大道小学校区通学路対策実施箇所図

大道小学校合同点検【R3.9.17(金)】

参加者：道路建設課、道路管理課、学校教育課、市民生活安全課
那覇警察署、スクールゾーン委員会、大道小学校

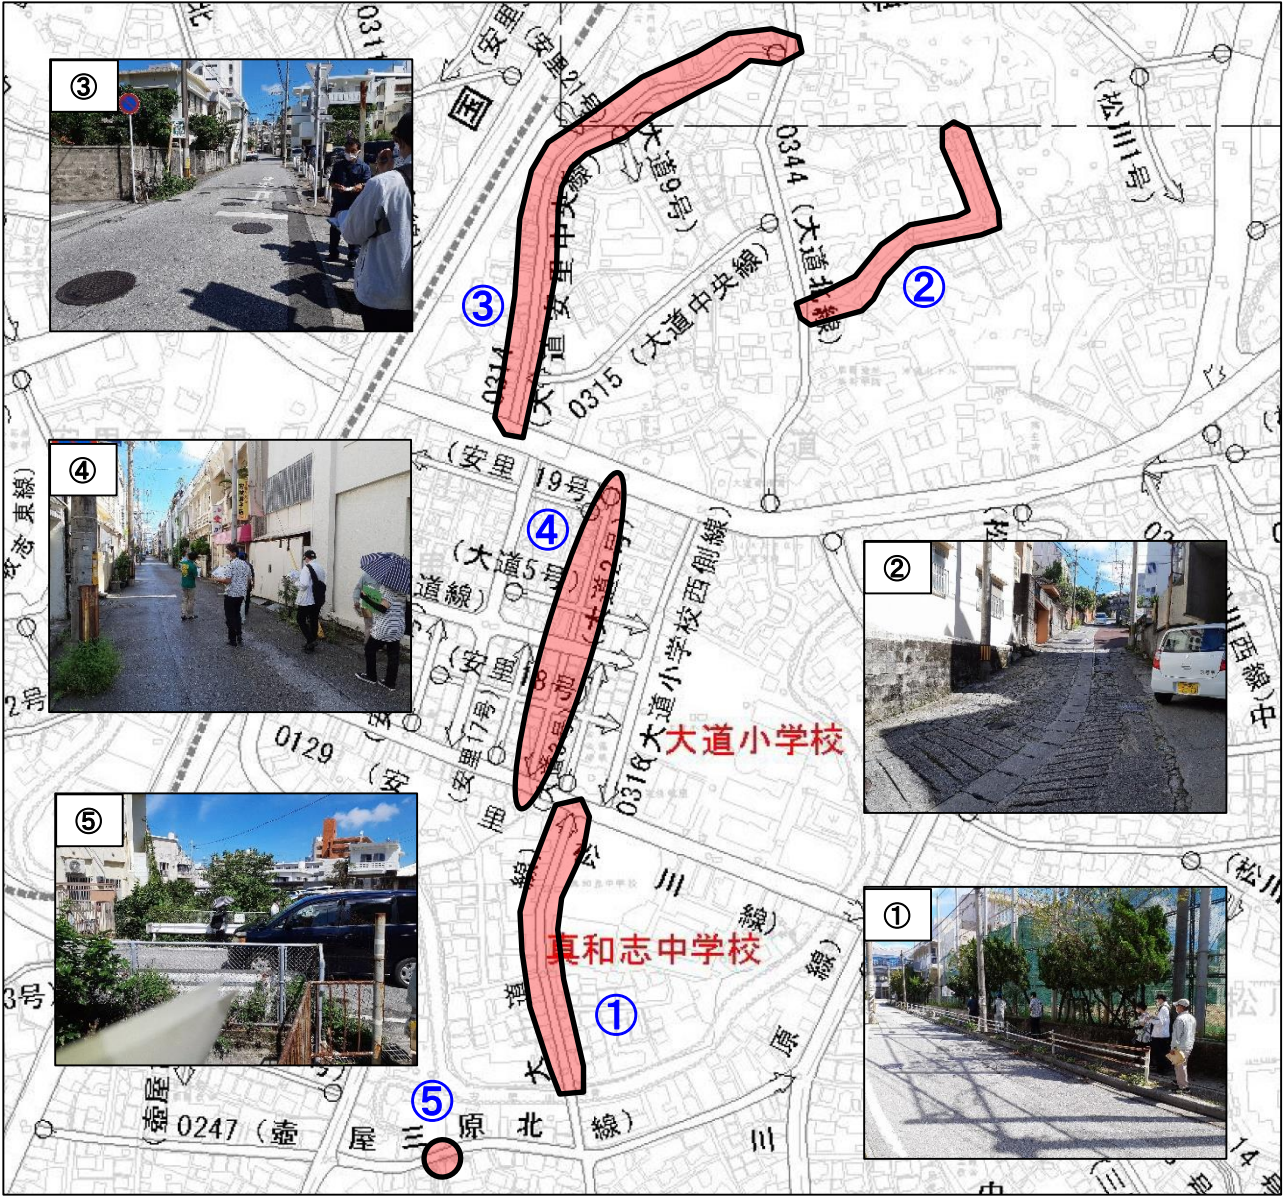
課題と対策(案)	
①	道管	課題	・見通しがよく、幹線道路の抜け道になっている。 ・車の速度が上がりやすい箇所や大型車の進入が多い箇所である。 ・道幅も狭く、「ガードレールが無い場所」「外側線が消えかかっている」「ガードレールが劣化している」など保護者や地域住民から報告を受けている。
		対策(案)	・ガードレールの補修 ・外側線の塗り直し
②	道管	課題	・舗装の劣化がはげしい。 ・急坂であるため、雨天時のスリップ等で危険。
		対策(案)	・私道であるため対応困難。私道整備補助金の周知。
③	警察・道管	課題	・幹線道路の抜け道になっている。 ・外側線が消えかかっている。 ・横断歩道がない。
		対策(案)	・横断歩道の設置検討 ・外側線の設置検討
④	道管	課題	・道幅が狭い。 ・駐車車両が多い。
		対策(案)	・外側線の設置検討
⑤	道管・道建	課題	・道幅が狭く、交通量が多い。 ・橋の両端に設置されているガードレールによってさらに道幅が狭くなっており、歩行する際に危険。
		対策(案)	・橋の両端の路肩に着色を検討(路側帯の確保+狭さくのイメージ舗装)
